[22 MARS 2021]

ELEMENTS COMPLEMENTAIRES POUR L'EXAMEN DU DOSSIER DE DEMANDE D'AUTORISATION

RG 43
LIEU-DIT LE FIEU
43190 TENCE

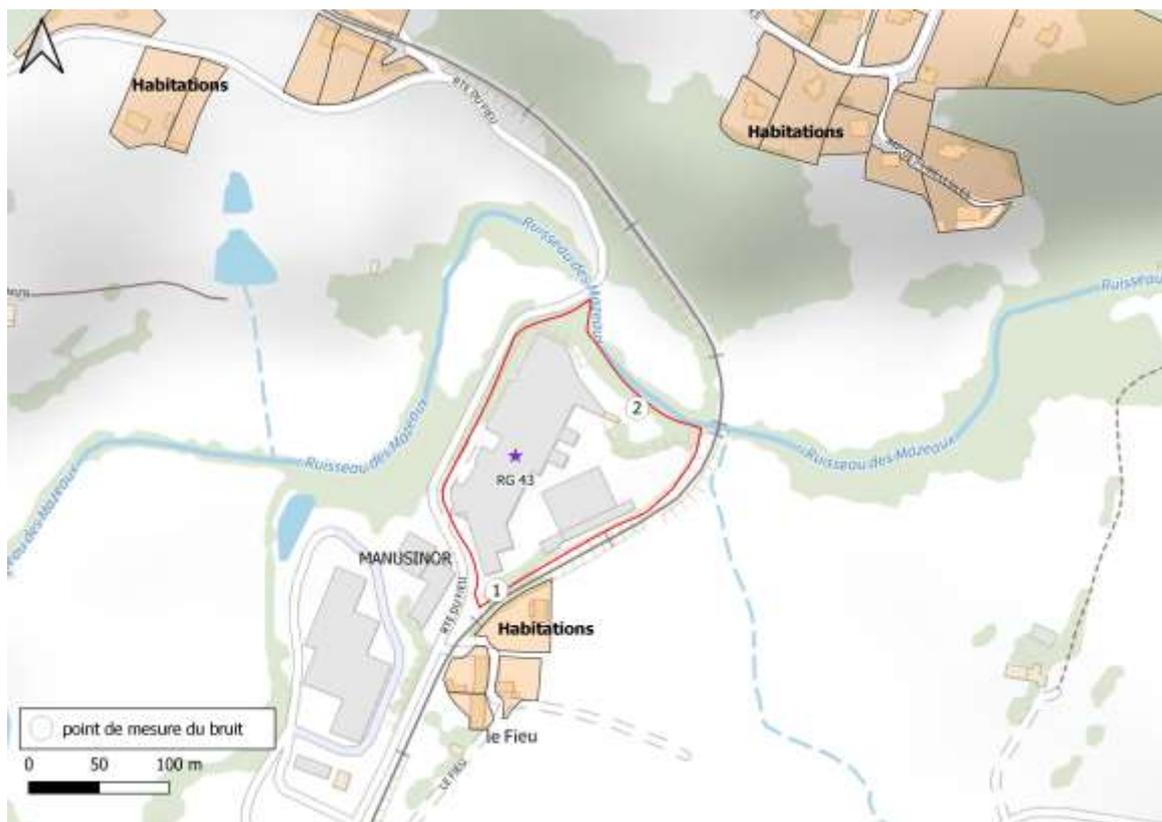
A l'heure actuelle, aucune étude n'a été réalisée sur les émissions de produits issus de la décomposition thermique du polyéthylène dans l'environnement. Cependant, plusieurs études ont été menées sur la toxicité des produits issus de la dégradation thermique du polyéthylène dans les ateliers d'extrusion. L'étude de la CRAM d'Auvergne publiée par l'INRS en 1998, a permis de déterminer que les produits issus de la décomposition thermique du polyéthylène étaient émis en très faibles quantités et n'induisaient aucun risque pour la santé des travailleurs dans des ateliers correctement ventilés.

Les études menées sur la quantification des produits de décomposition du polyéthylène ont été réalisées pour des activités d'extrusion gonflage, pour lesquelles les surfaces d'échange entre le plastique chaud et l'air sont beaucoup plus importantes que pour le type d'extrusion réalisée par la société RG43. En outre, elles ne prennent pas en compte l'abattement des émissions par le procédé d'aspiration et condensation utilisé par la société RG43.

Les émissions prévisibles de produits de décomposition thermique seront faibles dans l'environnement et ne seront pas susceptibles d'avoir un impact significatif sur la qualité de l'air.
